## **Greenkraft Expertise**

SEMPERSTYL TECHNOLOGIES

A votre demande, je me suis transporté à l'adresse sus indiquée le 18 octobre 2017, en vue de délivrer avis technique sur les caractéristiques de votre procédé constructif innovant d'intégration solaire radiatif et/ou thermique SOLARSTYL. Vous avez souhaité nous faire auditer votre système pour vérifier que d'éventuelles erreurs de conception manifestes ne vous aurait échappé.

#### IV – Description du procédé constructif SOLARSTYL

**D/ Non conformité à la norme UTE 15 712-1 boucles inductives.**

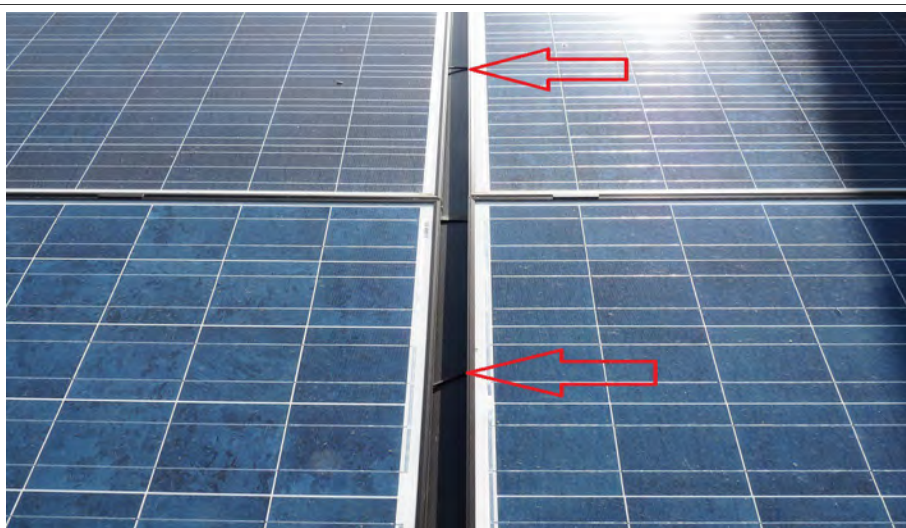
Les cables des deux strings (haut et bas) ne cheminent pas avec les cables retour de polarité. Le conducteur d'équipotentialité est distant. Ceci entraine la présence de boucles inductives.

Cables DC non appairés, cables retour de polarité distants, cable d'équipotentialité distant

*Configuration correcte :*

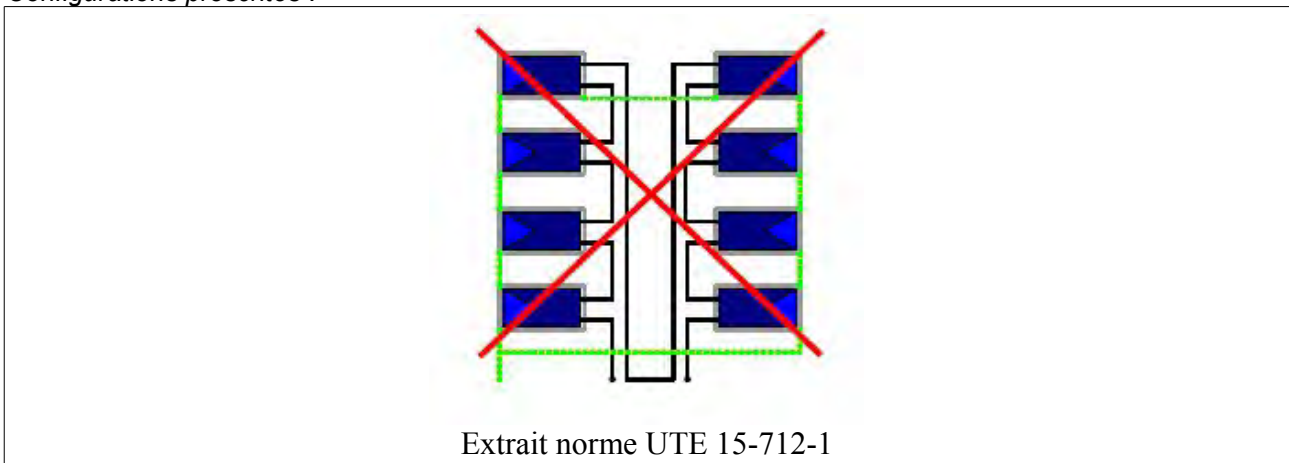
Les cables DC (courant continu) et les liaisons équipotentialielles cheminent cote à cote , sans former de boucles inductives.

*Configurations proscrites :*

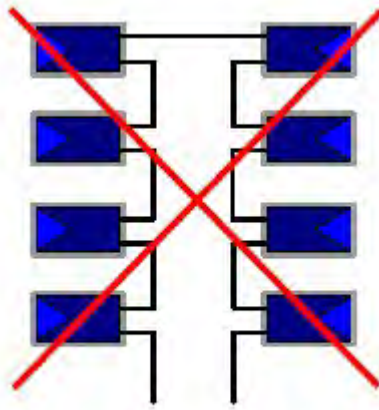
Les cables DC (courant continu) cheminent bien cote à cote, mais forment des boucles inductives avec les cables d'équipotentialité. Dans un tel cas, un examen attentif peut montrer des points de « brulure » entre cables de production et liaisons équipotentialielles.

Les câbles DC ( courant continu) ne cheminent pas côte à côte et forment une importante boucle inductive . Une telle boucle entraîne à court ou moyen terme la destruction de l'onduleur et/ou des matériels électroniques domestiques ( TV, HIFI, PC, régulations réfrigérateur, portail, domotique, etc..)

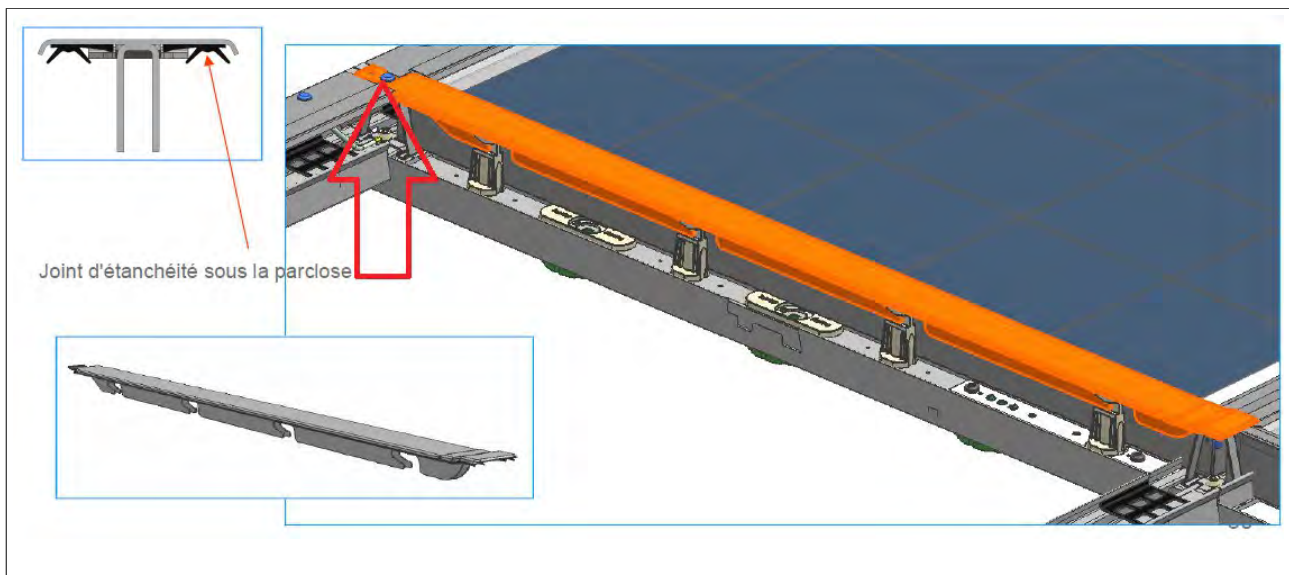
Le procédé SOLARSTYL assure tout d'abord une redondance (transitivité entre traverses) de liaisons équipotentielles des traverses métalliques par la présence de « croix » de jonction entre les différentes traverses supports.

Une pièce en H (acier inox, comme les traverses) est assujettie (soudée) à chaque intersection des traverses.

Le retrait éventuel du panneau pour travaux n'affecte l'équipotentialité que de ce seul panneau.

Câblage inséré dans le cadre des panneaux.

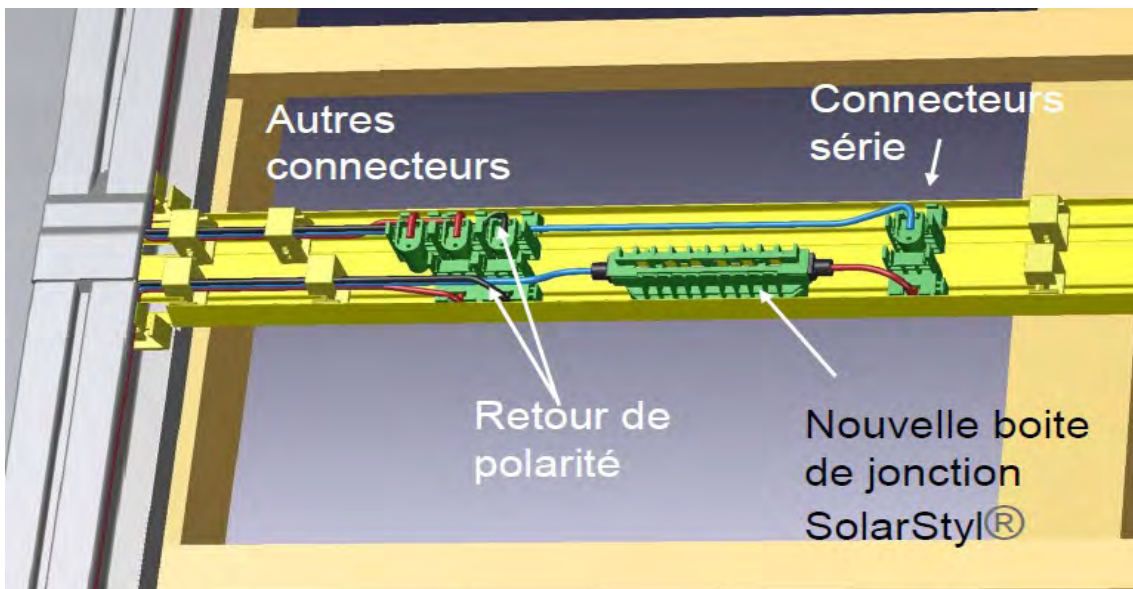
*Le procédé constructif SOLARSTYL intègre le câble de retour de polarité dans la structure même du cadre du panneau.*

*Le câble de retour de polarité est donc toujours contigu au câble de départ ( norme UTE 15-712-1 -3)*
